# IMPIANTO IDROELETTRICO DI CAMPIGLIA CERVO

## DOMANDA DI CONCESSIONE DI DERIVAZIONE DI ACQUE SUPERFICIALI DAL TORRENTE CHIOBBIA

**RELAZIONE INTEGRATIVA**

**INT\_02**

*Figura 1 - rendering rivestimento in pietra locale della presso traversa di presa  
(vista da sponda destra in linea con traversa)*

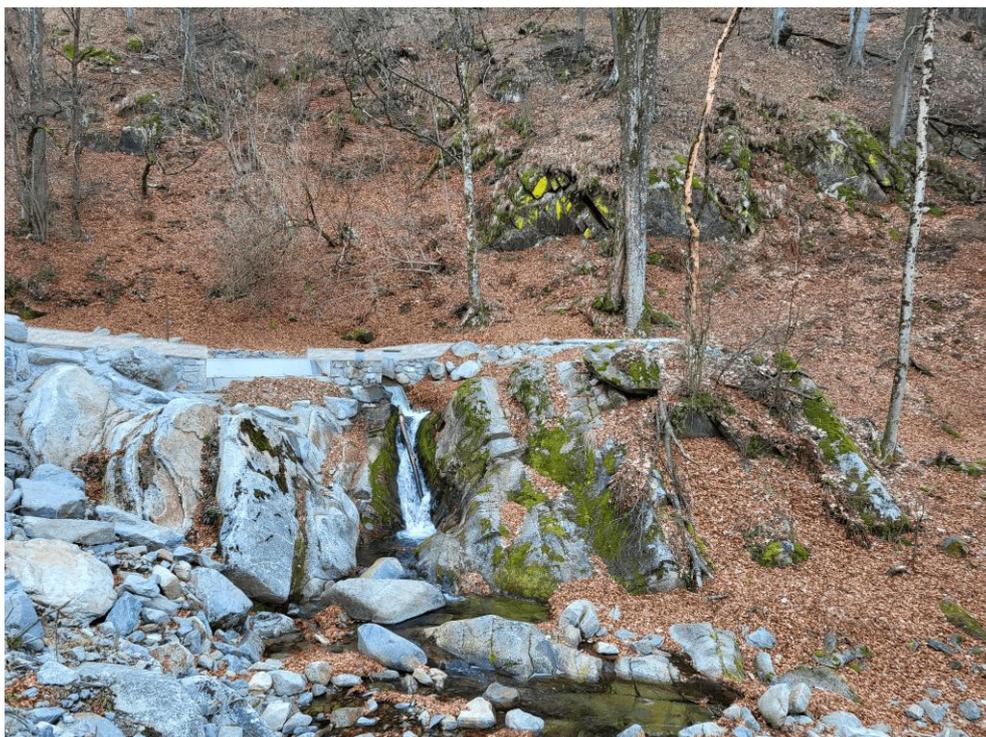
Come indicato all'interno della documentazione integrativa spontanea di maggio 2024 si comunica che presso la traversa di captazione verrà effettuato il rivestimento delle parti a vista in calcestruzzo con pietra locale (sienite) e verrà effettuato il ricoprimento del canale di adduzione con massi locali al fine di rendere le opere meglio inserite nel paesaggio circostante secondo le immagini sotto riportate.

*Figura 4: Imbocco SP*

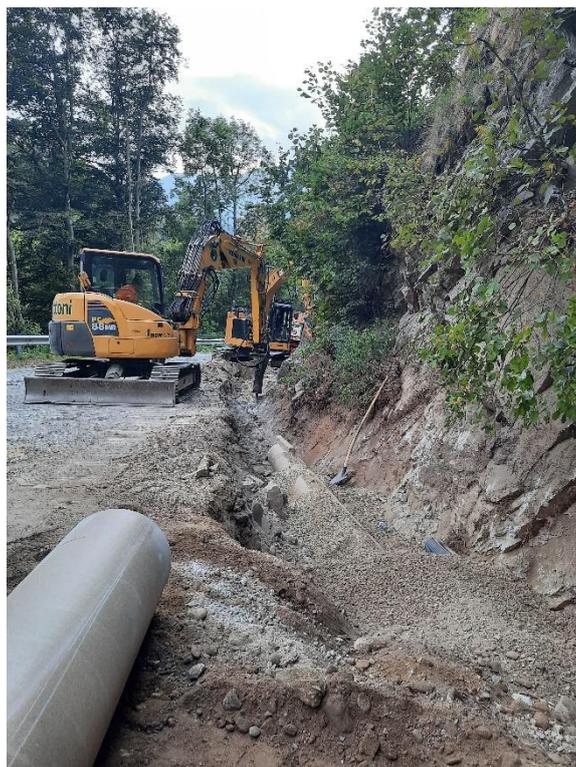
Di seguito alcune fotografie delle fasi di posa della condotta nel tratto compreso tra il ponte sul Concabbia e la strada per Forgnengo:

Come evidente dalle fotografie sopra proposte, la condotta ed i cavidotti di servizio sono stati opportunamente ricoperti di ghiaietto pezzatura 10-35 mm a spigoli arrotondati, come prescritto da manuale di installazione fornito dalla casa produttrice.

**Tubo a pressione Flowtite L = 6 m, maschio-manicotto**

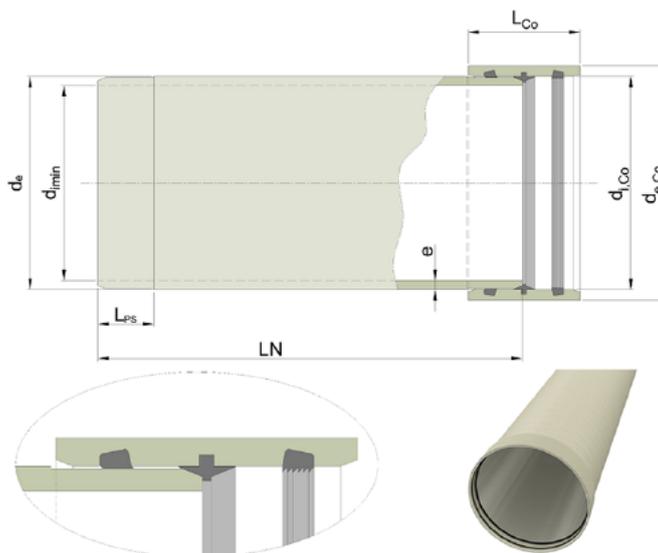
Questa tipologia di tubazioni dà ottime garanzie di durabilità e resistenza, a patto che non si presentino assestamenti significativi lungo il suo piano di posa. Ragion per cui, se lungo il tratto di strada provinciale tra il ponte sul Concabbia e la strada per Forgnengo sussistono condizioni di massicciata ottimali a garantire in efficienza la tubazione, lungo il tratto ad elevata pendenza (strada per Forgnengo - strada per Valmosca), il verificarsi di eventuali assestamenti e/o smottamenti del terreno potrebbero incidere sulla affidabilità della stessa.

A tal proposito, dal punto in cui la condotta si immette sul versante ad elevata pendenza e sino alla centrale idroelettrica, si intende sostituire la tubazione in GRP con una tubazione in acciaio DN400 spessore 5.6 mm, rispondenti alle norme di settore fino alla centrale idroelettrica.
